Mission régionale d'autorité environnementale
ÎLE-DE-FRANCE

**Avis délibéré
sur le projet d'une plateforme agro-alimentaire
« Agoralim »
Goussainville (95)**

N° 018680/A P
du 26/08/2026

Figure 6: Localisation du projet Agoralim au regard des continuités écologiques (annexe 5, p.61)

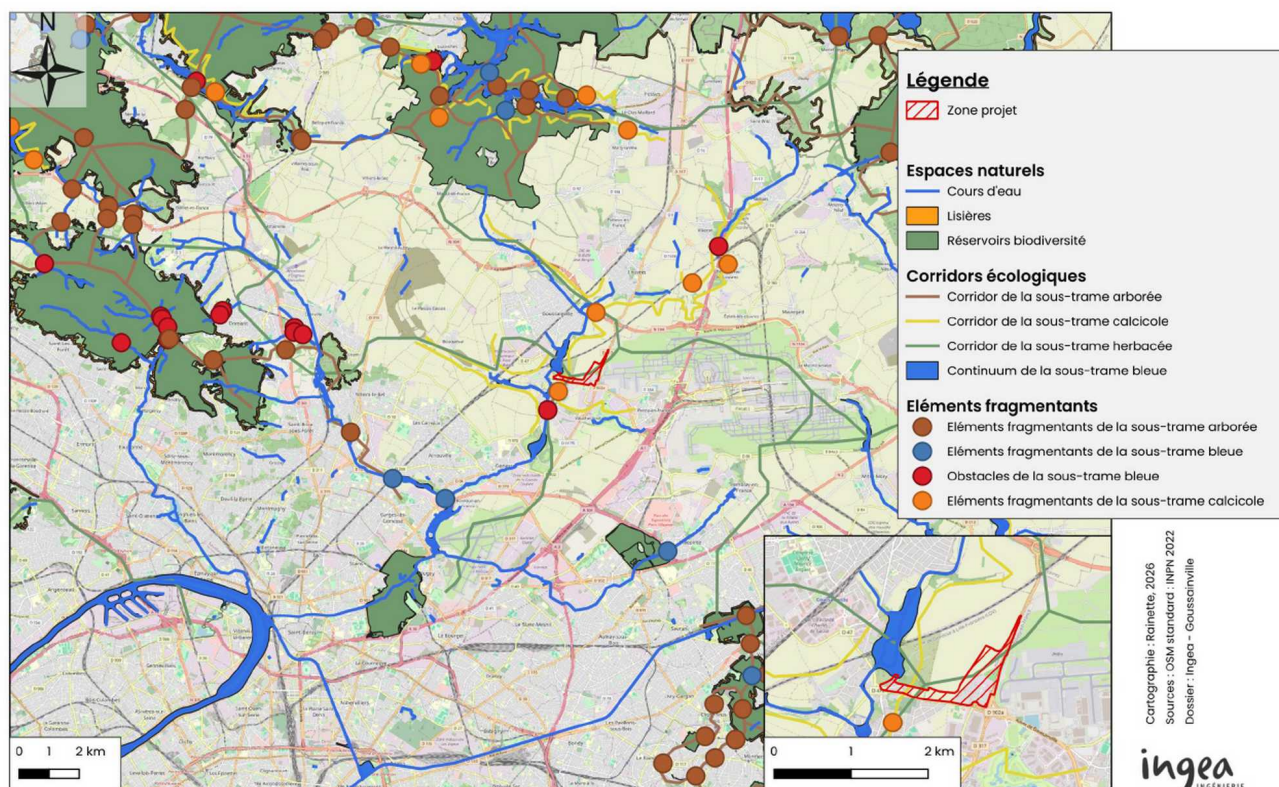
Le dossier indique que « des impacts sont à prévoir sur les entités fonctionnelles du SRCE » (EI, p.318).

La plantation de haies pluristratifiées est prévue comme mesure de réduction (MR09), mais l'implantation spatiale précise des haies n'est pas précisée, empêchant d'apprécier leur insertion effective dans les corridors écologiques du SRCE, et l'analyse spatiale des déplacements de la faune (notamment à enjeux forts) n'est pas fournie, limitant la démonstration que les aménagements projetés permettront de maintenir ou de restaurer les flux écologiques actuels. L'impact résiduel du projet sur les continuités écologiques, après cette mesure de

Figure 7: Parti pris paysager (EI, p.365)

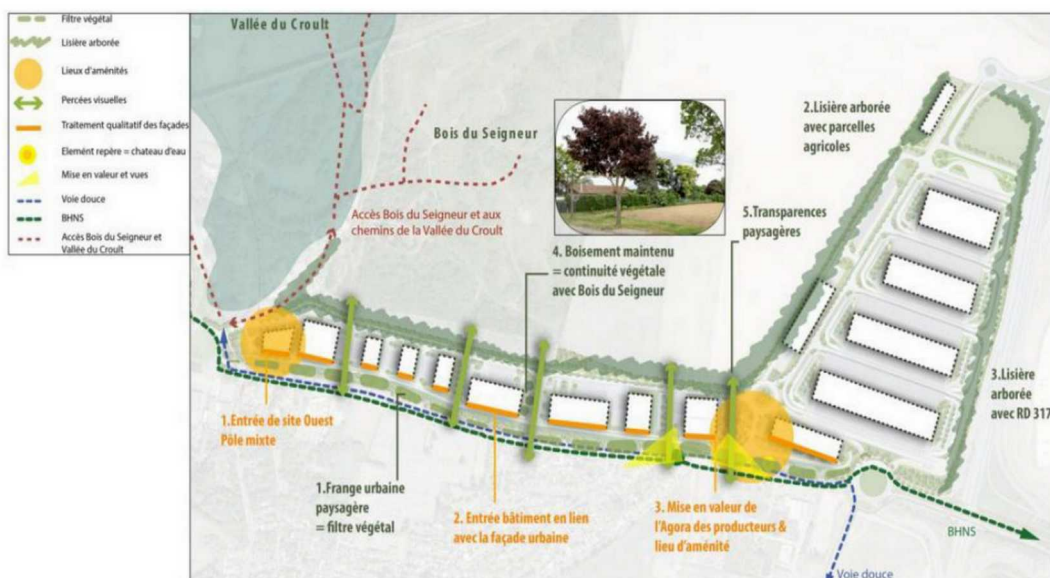
Un dispositif de suivi permettant d'assurer de la pérennité des aménagements paysagers annoncés et la gestion et l'entretien pourrait utilement compléter les mesures prévues et garantir l'efficacité des mesures d'insertion paysagère sur le long terme.

Figure 8: localisation des six points de mesure (EI, p.78)

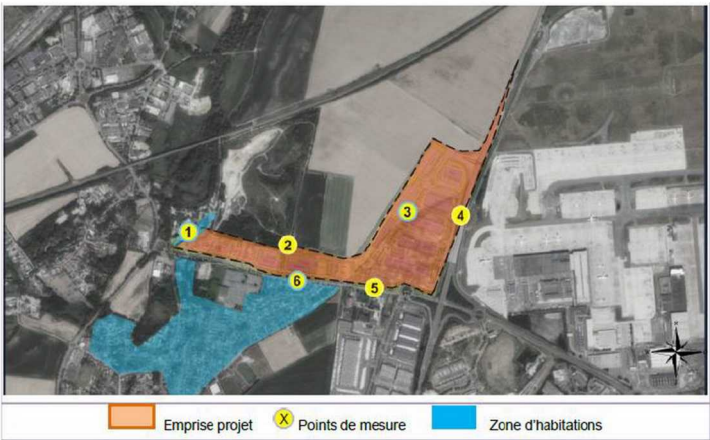
L'étude acoustique associée conclut à l'absence de modification significative de l'ambiance sonore en façade des habitations exposées aux axes routiers, en se fondant sur une hypothèse de baisse tendancielle du trafic routier. Cependant, le bruit généré par l'exploitation du site n'a pas été pris en compte (équipements techniques, zones de chargement/déchargement, dispositifs frigorifiques), alors que, ces sources fixes et continues peuvent générer des nuisances sonores d'intensité et de durée différentes du trafic routier, limitant ainsi l'appréciation de la contribution réelle du projet à l'exposition globale des riverains.
